## 調查報告

壹、案由：有關臺北文化體育園區之體育館（下稱大巨蛋）避難逃生恐有疑慮等情案。

圖4 消防救災動線與停放位置圖

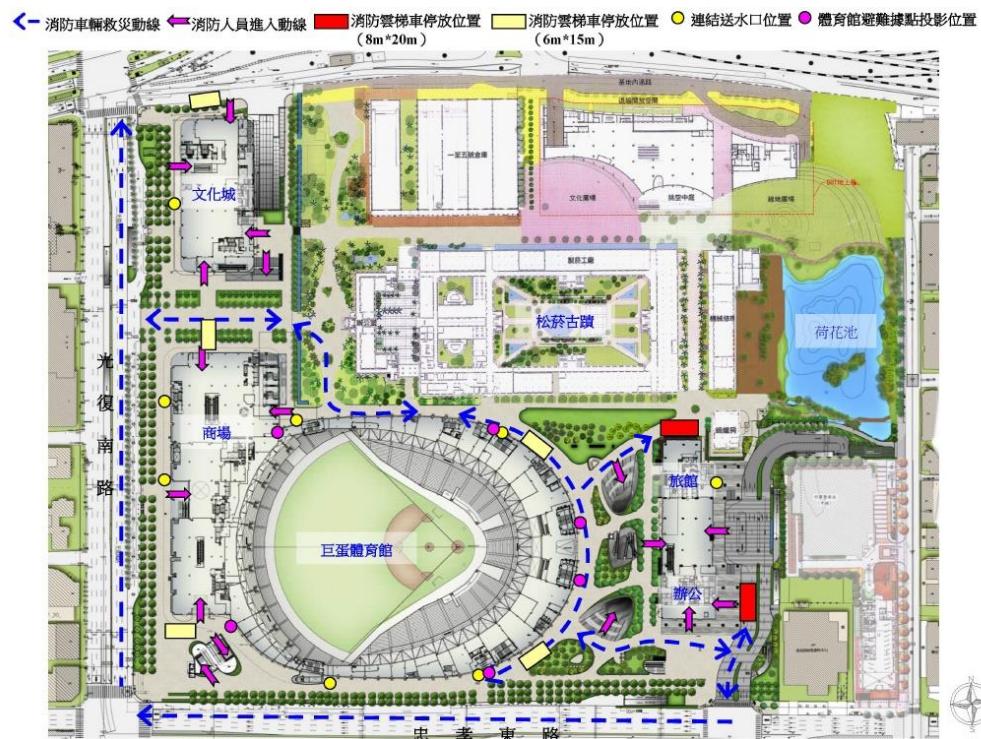
- (1) 本案基地腹地較大，於消防搶救動線上均留設6m以上之通路供緊急救護車輛使用；規劃消防雲梯車進入動線、從基地西側面臨30m寬之光復南路，南側鄰接40m寬之忠孝東路及東側鄰接11m寬忠孝東路553巷及未來興闢之北側計畫道路均可直接靠近各棟建築物，於各棟建築物規劃消防雲梯車停放位置，並配合各棟立面設置緊急進口或替代開口，以利消防救助工作之進行。
- (2) 本案各處雲梯消防車救災活動之空間皆為8\*20m 雲梯消防車操作救災活動之空間，符合規定。
- (3) 基地內所規劃之雲梯車操作救災空間，地面至少應能承受75噸重量。
